PROPUESTA DE DICTAMEN TÉCNICO

INFORME SOBRE LAS SOLICITUDES DE APROBACIÓN DE LAS PROPUESTAS DE CAMBIO AL REGLAMENTO DE FUNCIONAMIENTO (RF) PC-01-21 REV. 0; AL PLAN DE EMERGENCIA INTERIOR (PEI) PC-01-21 REV. 0; Y AL PLAN DE PROTECCIÓN FÍSICA (PPF) PC-01-21 REV. 0, DE CN COFRENTES

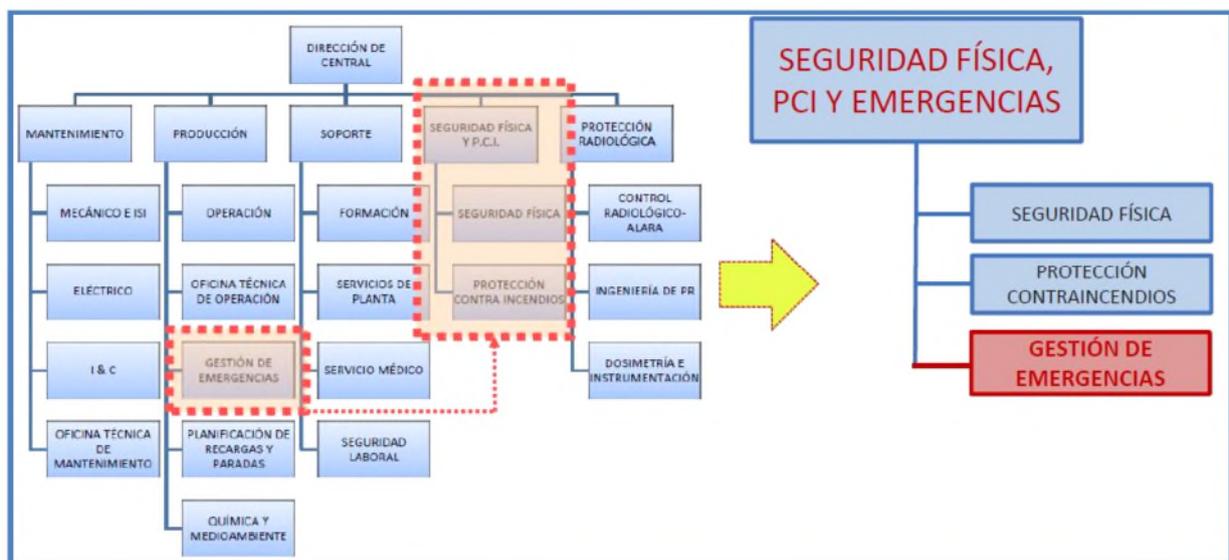
La figura representa el impacto del cambio organizativo principal objeto de las solicitudes en el organigrama de la dirección de la central.
